**Modulo per la presentazione delle controdeduzioni per i piani/programmi/progetti sottoposti a procedimenti di valutazione ambientale di competenza statale**

Osservazione presentata dal Dott. Luigi Antonucci, recepita al prot. del MASE n. 0064504 del 05/04/2024 relativa al progetto con ID\_VIP 10631 denominato "CAMMARATA". Proponente: NVA S.r.l.

In riscontro a quanto osservato dal Sig. Luigi Antonucci nella nota acquisita al prot. 64504/MASE del 05/04/2024 avente ad oggetto "Osservazioni contro il progetto Cammarata sull'aerogeneratore WTG35" si forniscono le seguenti puntuali controdeduzioni.

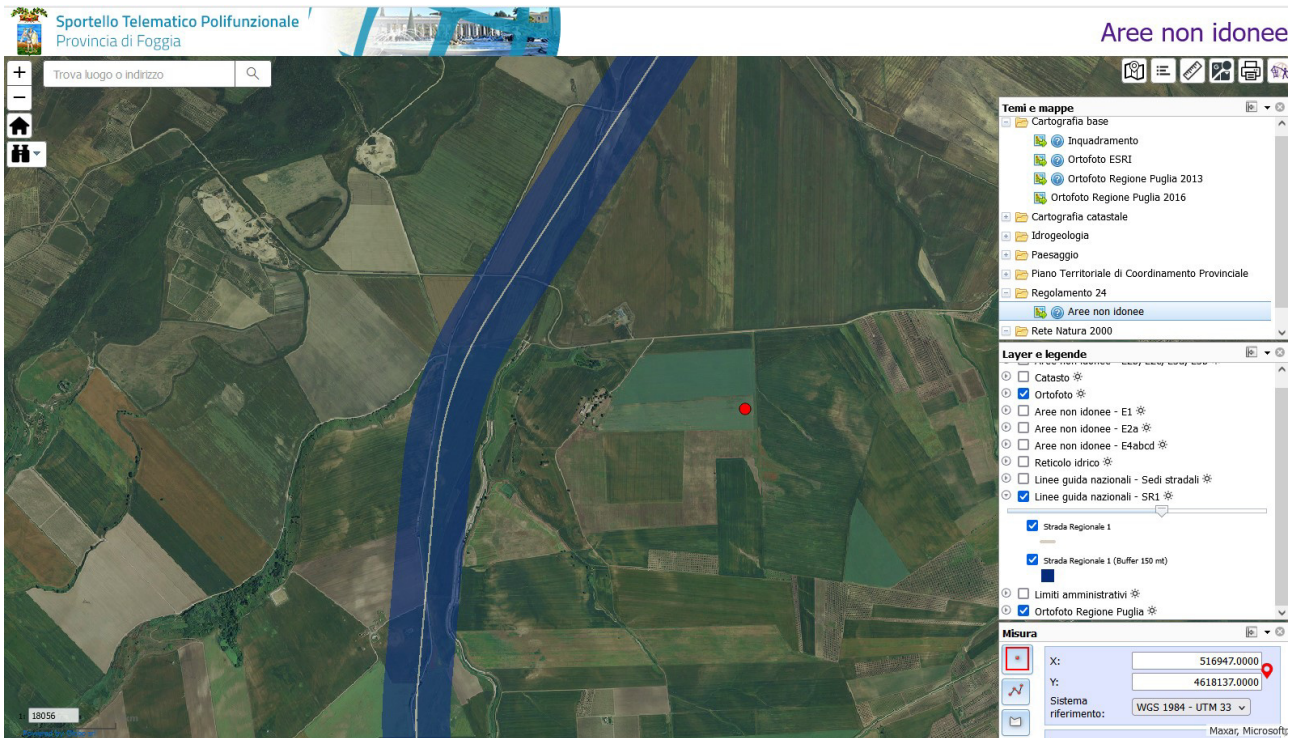
In primo luogo si premette che la relazione sulla Valutazione di Incidenza Ambientale (VINCA), e nel caso del progetto in questione la “REL 27 – VINCA – Valutazione di Incidenza Ambientale”, non è il documento preposto alla trattazione delle aree di notevole interesse pubblico, riguardando invece questo tipo di relazione le valutazioni sui siti Natura 2000.

In secondo luogo si chiarisce che il progetto “Cammarata” non ricade con i propri aerogeneratori all’interno della perimetrazione della proposta di dichiarazione di notevole interesse pubblico del contesto “Tiati – Teanum Apulum – Civitate e bassa valle del Fortore”, ed inoltre si informa che risulta siano state presentate opposizioni da parte di Enti Pubblici alla suddetta proposta.

In tutti i casi si consideri che, ai sensi del citato art. 20, comma 8, del D.Lgs. n. 199/2021 e ss.mm.ii., le aree che ricadono in tutto o in parte nella “fascia di rispetto” di cui alla lettera c-quater, non possono per ciò solo essere considerate “aree non idonee” all’installazione di impianti a fonti rinnovabili, essendo tale distinzione rimessa ai decreti ministeriali di cui al comma 1 del medesimo art. 20, ed avendo la suddetta “fascia di rispetto” soltanto lo scopo di individuare, quali “aree idonee”, quelle che si collocano interamente al di fuori di questa.

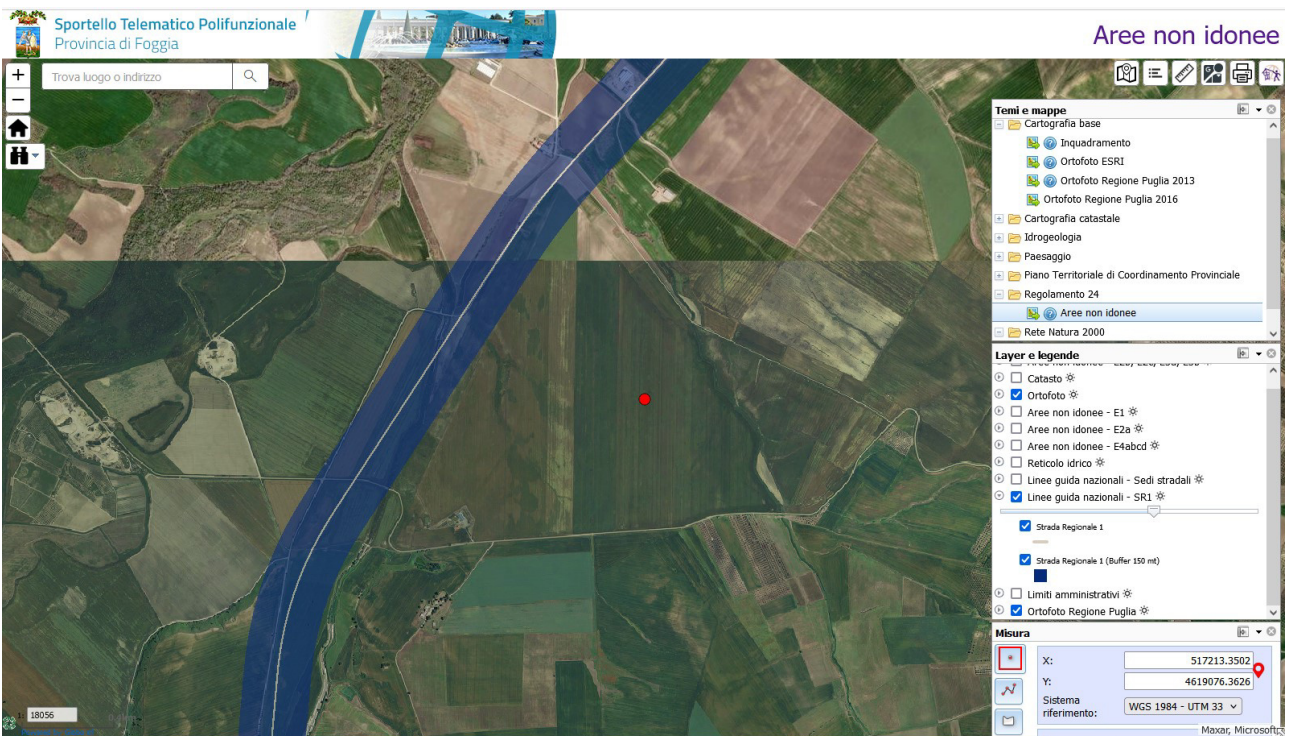
**Non si ravvisa alcuna norma che prescriva un buffer di 3 km dal progetto della S.R. 1:** relativamente a codesto progetto la cartografia riportata su sito-web della Provincia di Foggia (link: <https://sportellotelematico.provincia.foggia.it/stu-geoportale-cartography> ) si limita a riportare un buffer di 150 m dal progetto di strada regionale in questione.

A conferma di quanto appena affermato segue illustrazione planimetrica ripresa dal suddetto sito-web della Provincia di Foggia con evidenziata in rosso la posizione della WTG 32 del Progetto “Cammarata” ed in blu l’area di rispetto di 150 m dal progetto della S.R. 1.

Analizzando le n. 2 illustrazioni appena riportate sono evidenti le notevoli interdistanze delle WTG 32 e 35 del parco eolico "Cammarata" dal progetto della S.R. 1, quantificate dalla stessa parte osservante come ben maggiori dell'area buffer di 150 m prevista dalla Provincia di Foggia (indicata nella colonna "layer e legende" a destra nelle due illustrazioni): ne risulta chiaramente che **le WTG 32 e 35 sono posizionate correttamente rispetto al progetto della S.R. 1.**

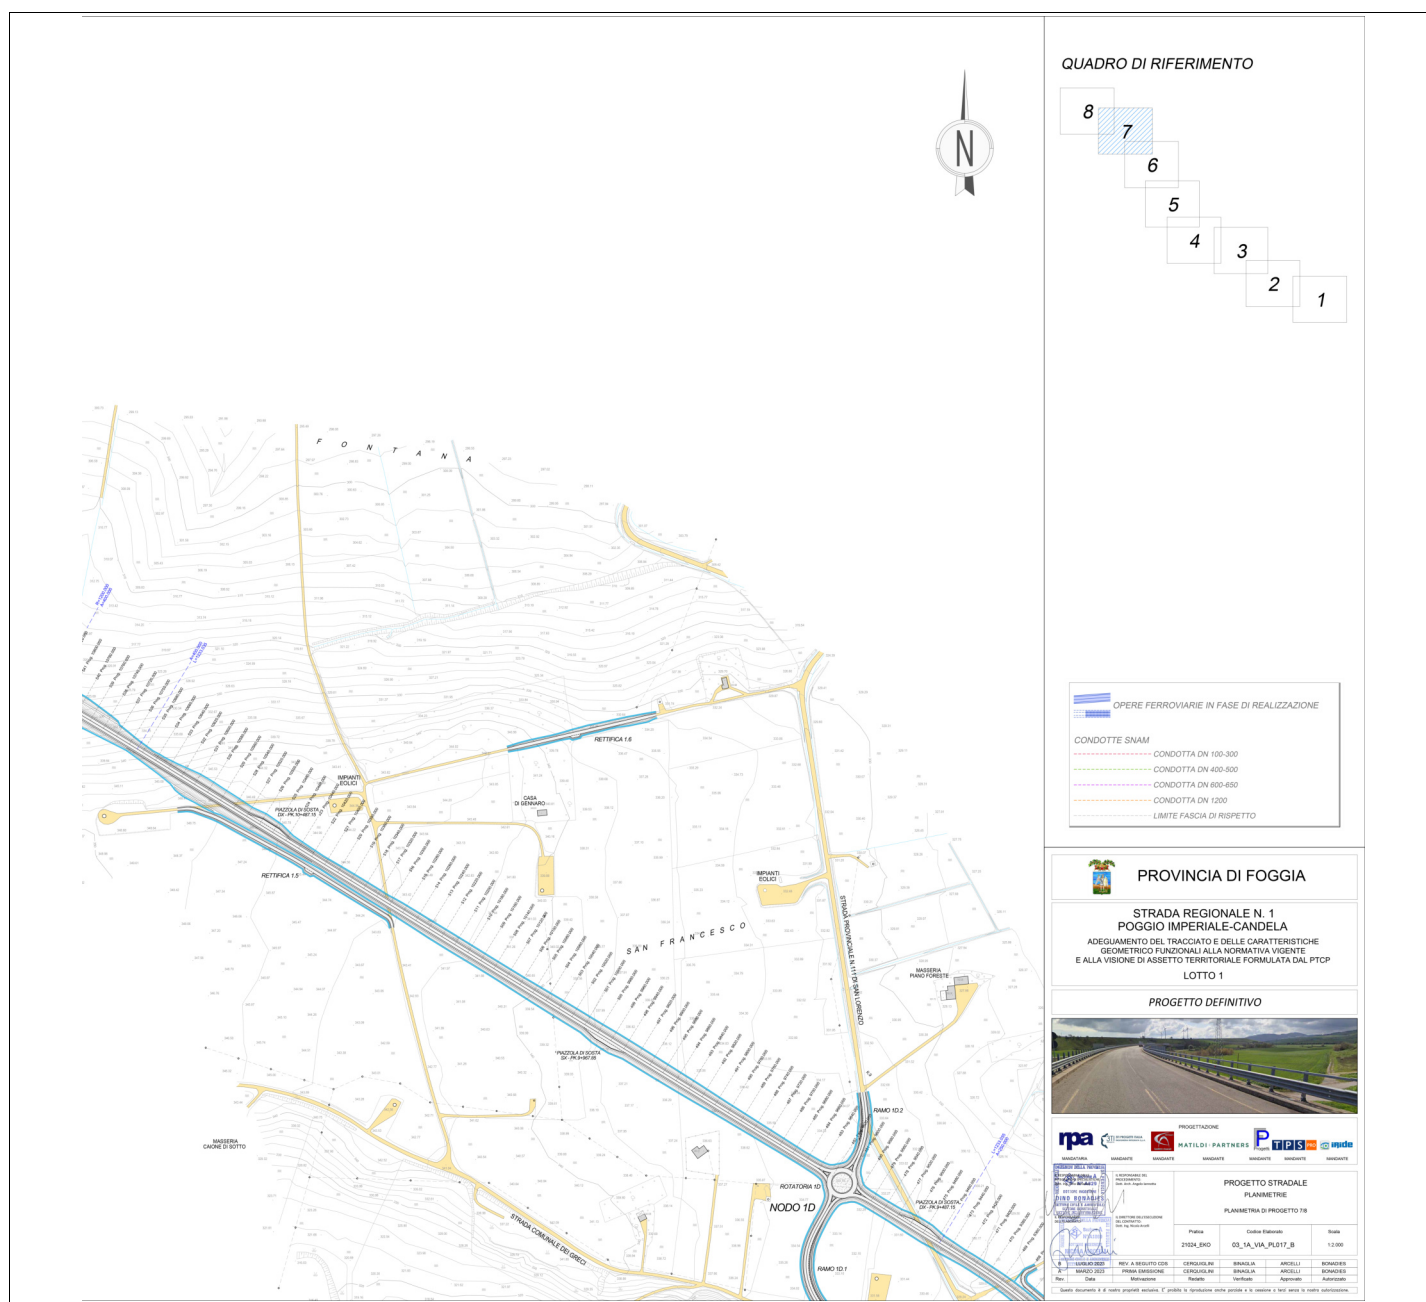
A seguito di codesta ulteriore evidenza si ribadisce ancora una volta che **non vi è alcun buffer di 3 km previsto dalla normativa** che costituisca vincolo, derivante dal Tracciato della Strada Regionale n° 1, come affermato dalla parte osservante.

Nel merito dello stato autorizzativo della S.R. 1 si precisa che la Determinazione Dirigenziale di P.A.U.R. n. 1639 del 12/10/2023 della Provincia di Foggia, come cita l'oggetto stesso del provvedimento autorizzativo rilasciato, è relativo alla "Realizzazione progetto Strada Regionale n. 1 'Poggio Imperiale - Candela': adeguamento del tracciato e delle caratteristiche geometrico funzionali alla normativa tecnica vigente e alla visione di assetto territoriale formulata dal PTCP, lotto 1 e 2, sviluppati nei territori comunali di Bovino, Lucera, Biccari, Orsara di Puglia e Troia - AGGIORNATO CON OPERE IN VARIANTE (prot\_2023-0040157)" ovvero al tratto che interessa esclusivamente i territori comunali di Bovino, Lucera, Biccari, Orsara di Puglia e Troia: tutti questi comuni non sono interessati dal progetto "Cammarata".

Segue stralcio della tavola "Progetto Stradale – Planimetrie – Planimetria di progetto 7/8" al codice elaborato "03\_1A\_VIA\_PL017\_B" dalla quale si evince chiaramente come il progetto della S.R. 1, nel tratto autorizzato dalla succitata Determinazione Dirigenziale, attraversi il parco eolico già esistente della ERG Eolica "San Ciro" composto da n. 15 turbine da 2 MW distando da alcuni aerogeneratori esistenti anche meno di 150 m.

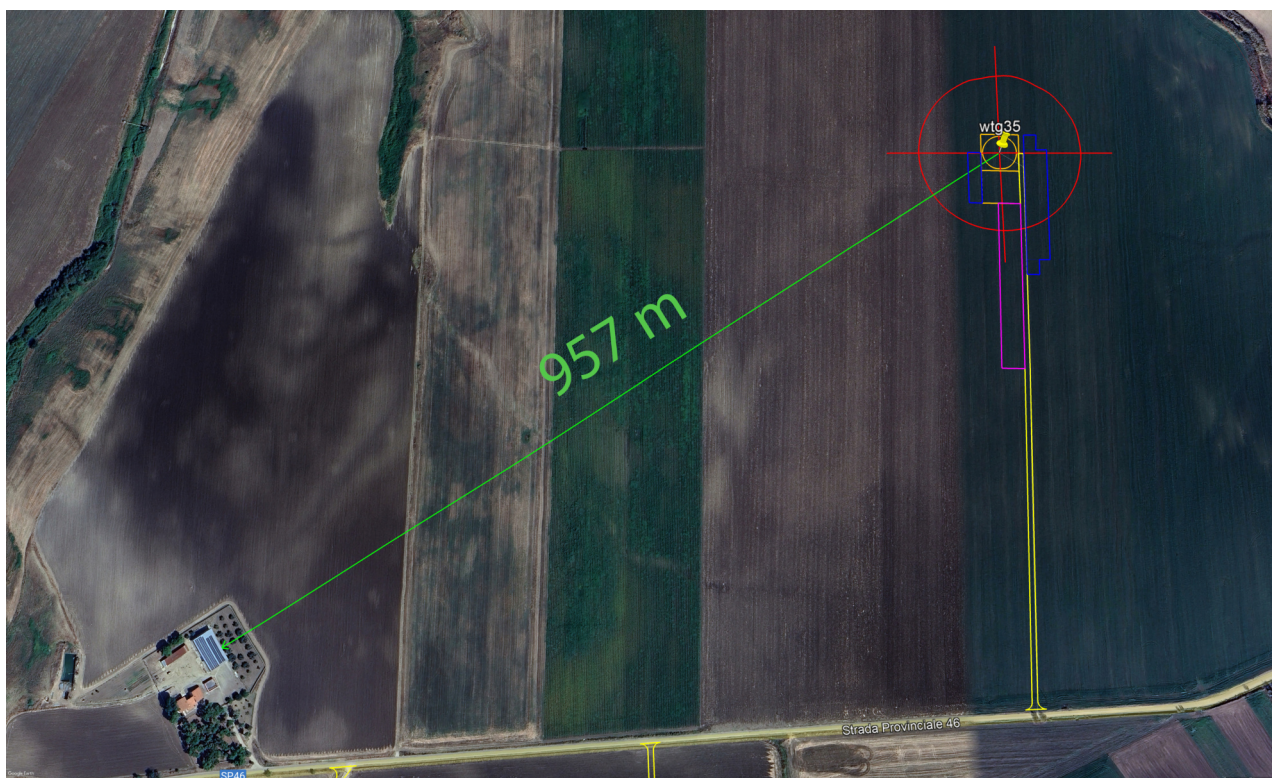
Si precisa che dei n. 4 sub relativi alla suddetta Plla 59 non tutti i sub sono in categoria catastale A3: il sub 1 infatti ricade nella categoria D10 ovvero fra i fabbricati rurali strumentali all'agricoltura. Segue screenshot ripreso dal sito ufficiale dell’Agenzia del Territorio che esplicita quanto affermato.

Foglio	Particella	Sub	Indirizzo	Zona cens	Categoria	Classe	Consistenza	Rendita	Partita	Altri Dati
<input type="radio"/>	8	59	1	LOC. MEZZANA DELLE FEROLE n. SNC Piano T		D10			R.Euro:6289,74		
<input type="radio"/>	8	59	2	LOC. MEZZANA DELLE FEROLE n. SNC Piano T-1		A03	02	6 vani	R.Euro:371,85		
<input type="radio"/>	8	59	3	LOC. MEZZANA DELLE FEROLE n. SNC Piano S1 - T-1		A03	02	7 vani	R.Euro:433,82		
<input type="radio"/>	8	59	4	LOC. MEZZANA DELLE FEROLE n. SNC Piano T-1		A03	03	5 vani	R.Euro:361,52
